改善箇所説明図

図2. パワーステアリングホース配策図

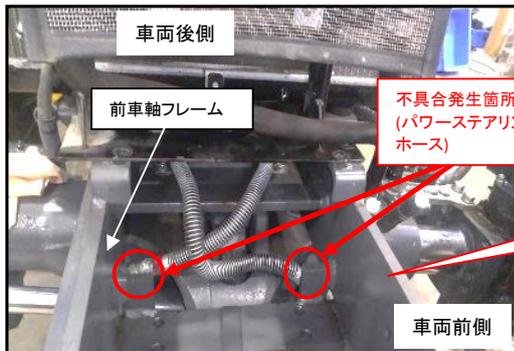
農耕トラクタにおいて、パワーステアリングホースの組付け指示が不適切なため、パワーステアリングホースが前車軸フレームに干渉するものがある。そのため、そのままの状態で使用を続けると、パワーステアリングホースが前車軸フレームに擦れて穴が開き、油が漏れるおそれがある。

全車両、パワーステアリングホースと前車軸フレームが干渉しない状態に組み付け直す。また、パワーステアリングホースが損傷しているものは当該ホースを新品に交換する。
